DIRECCION DE ARQUITECTURA		
		OFICINA REGIONAL METROPOLITANA UNIDAD DE PROYECTOS		
REGION :		OBRA : MODIFICACION DE PLANO PLANTA CAMARINES DE ESTACIONAMIENTOS ESTADIO NACIONAL		
PROVINCIA :				
COMUNA :				
PROYECTO :		DIBUJO : 	CROQUIS DE UBICACION	
ARQTO: RUBEN FERNANDEZ B. JEFE UNIDAD DE PROYECTOS		PCO. JAVIER SINCLAIR R		
		LAMINA		CLAVE
 ARQTO: CARLOS AGUILAR B. VºBº JEFE REGIONAL		FECHA		FORMATO
		12 JUL 1993		ISO
ARQTO: LUTGARDO COFRE Z.		ARCHIVO TECNICO		
ESCALA : 1 : 50		INSC. N°

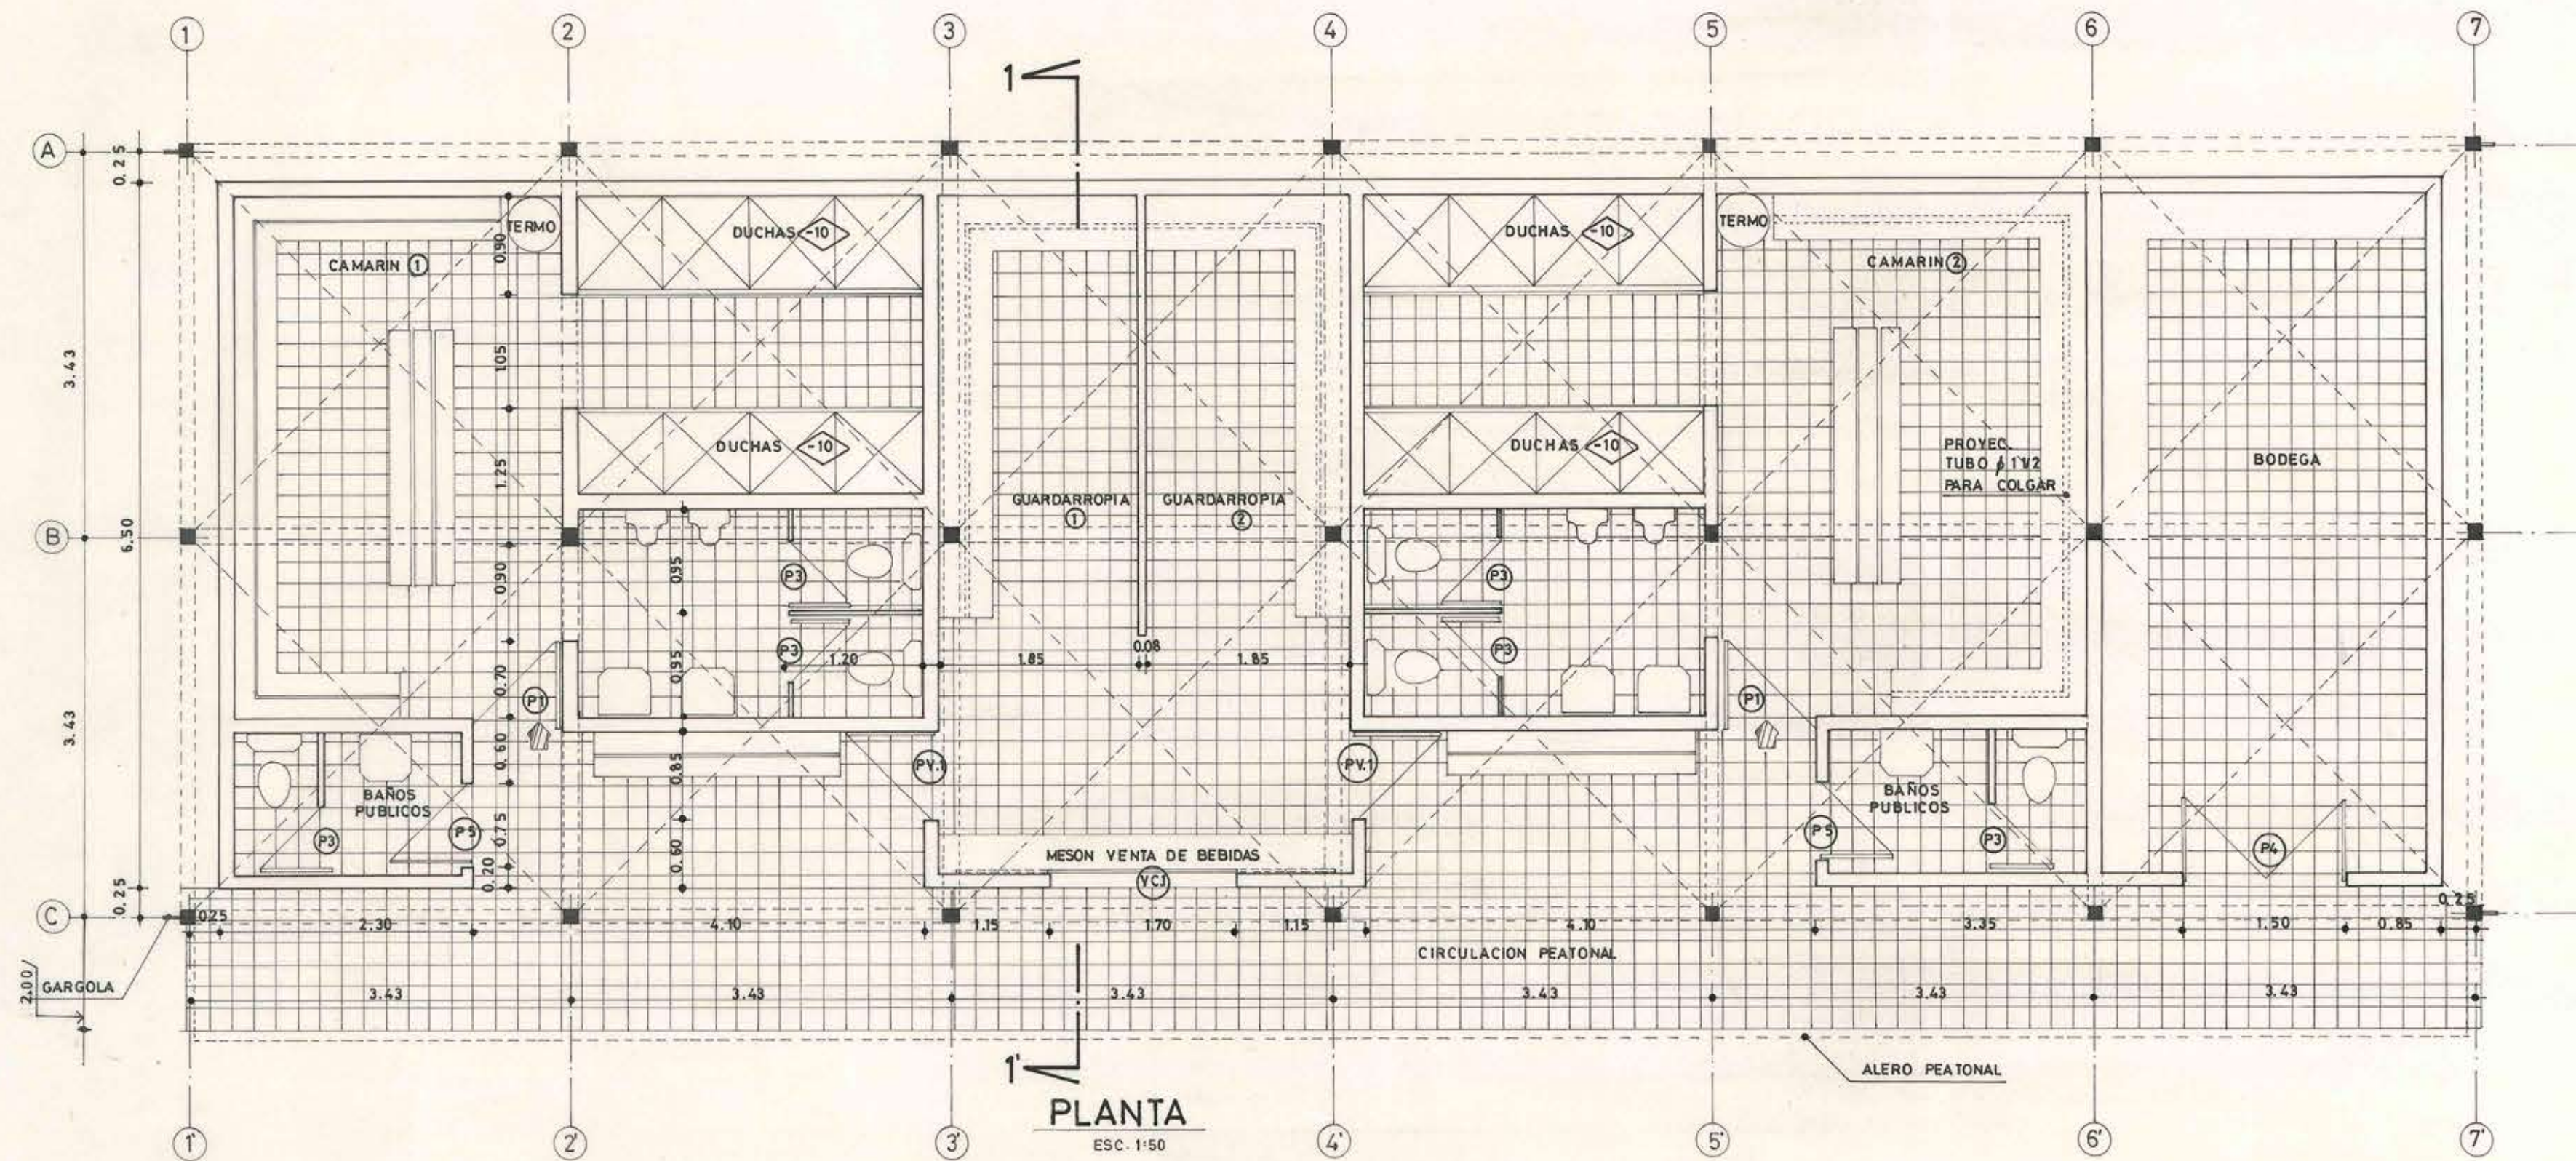
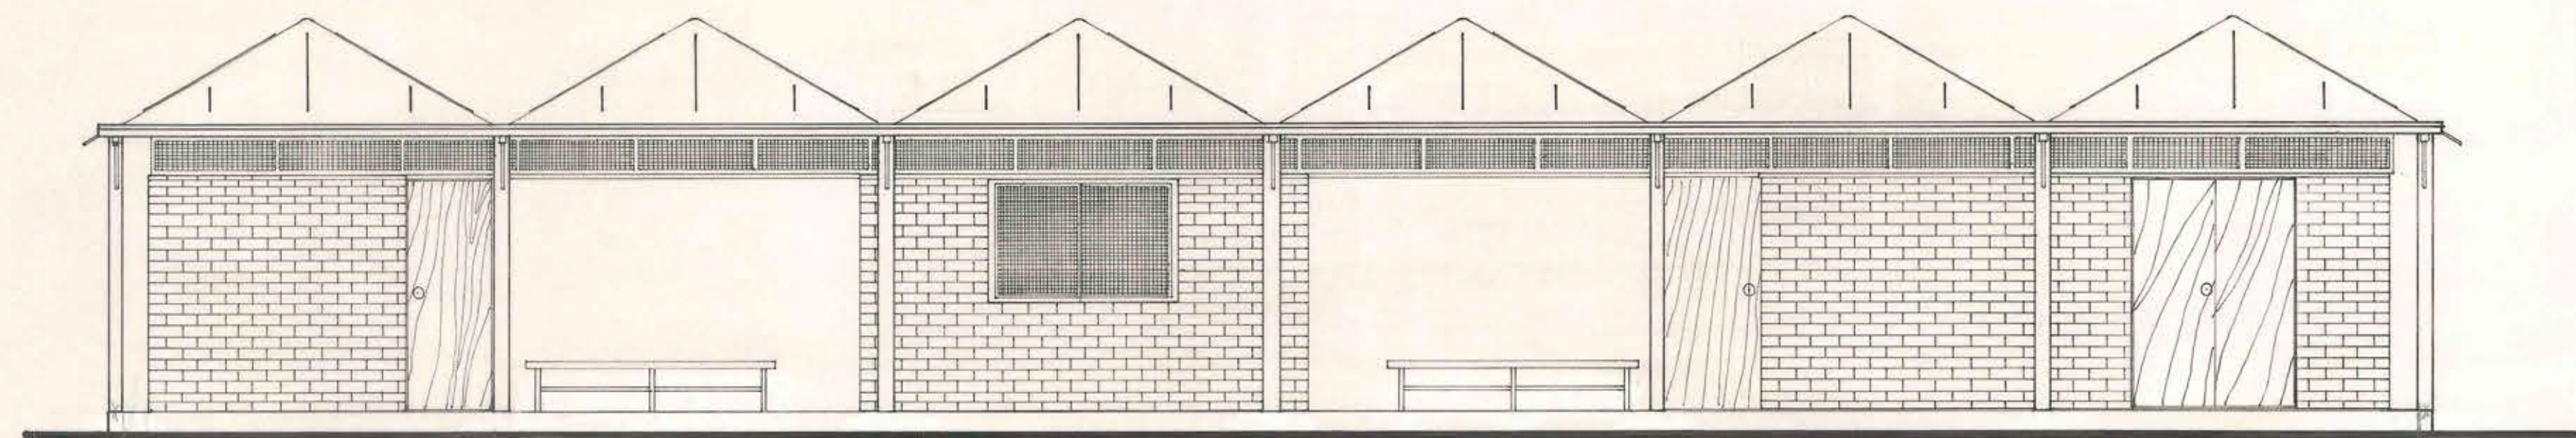
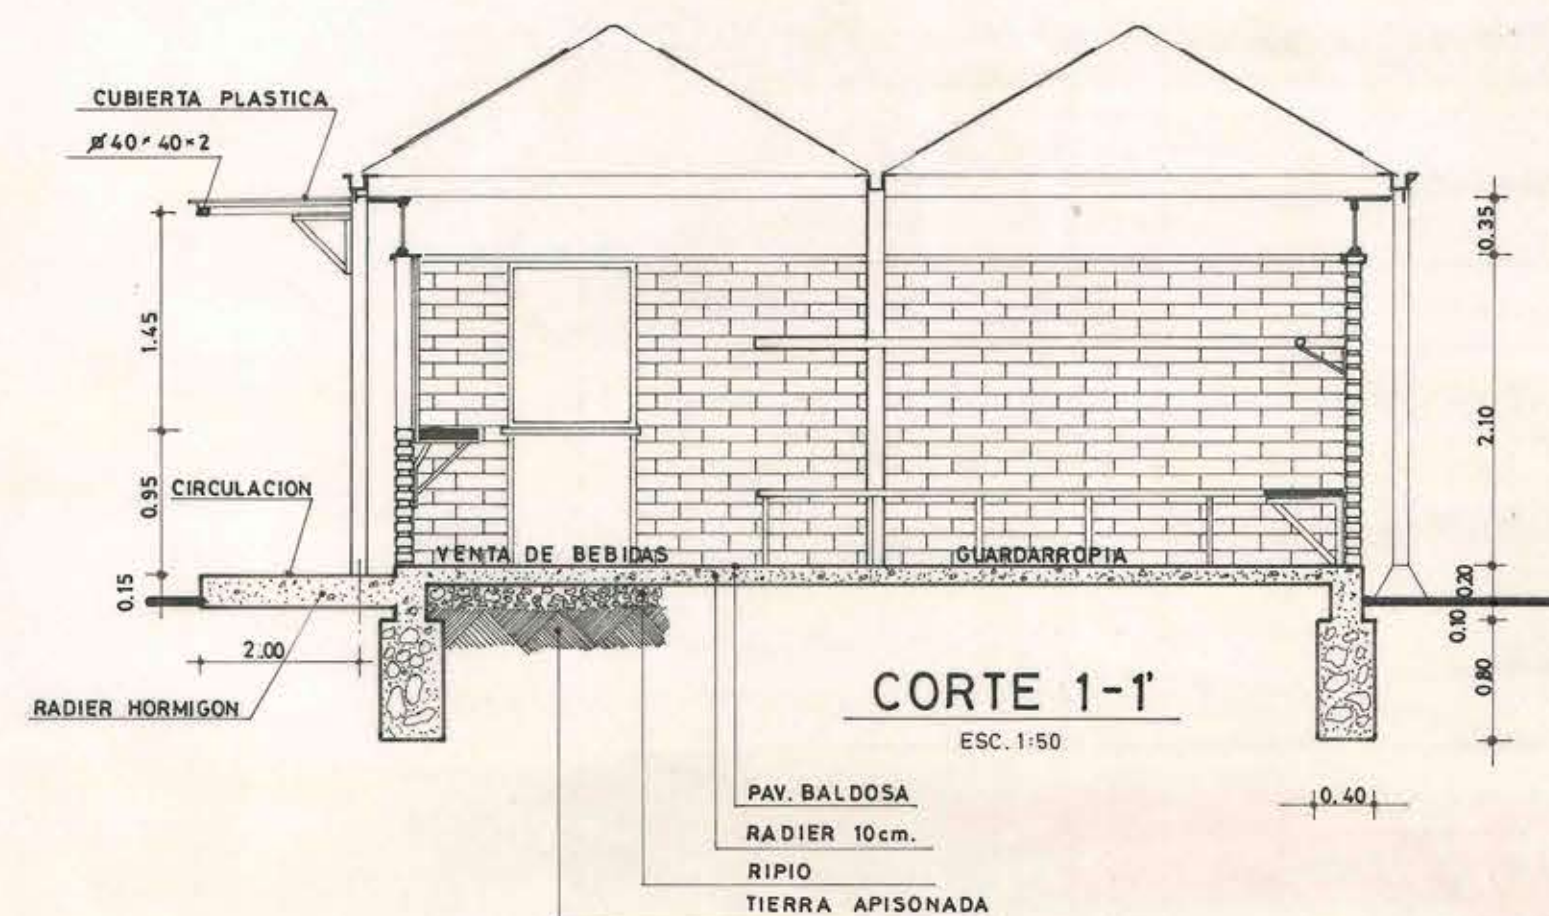
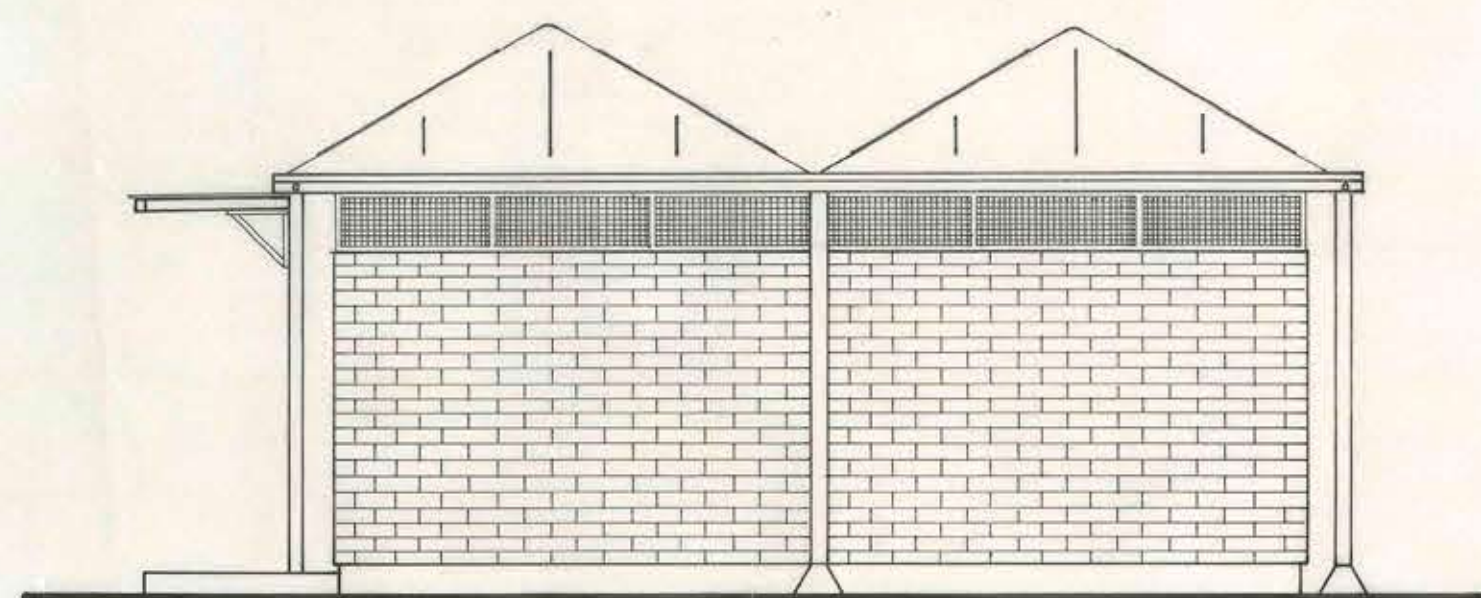
NOTA
DEL EJE ① AL ⑦ LA VENTANA SUPERIOR ES
① AL ⑦ SOLAMENTE REJILLA
LOS EJES A-B-C LA VENTANA SUP. ES REJILLA
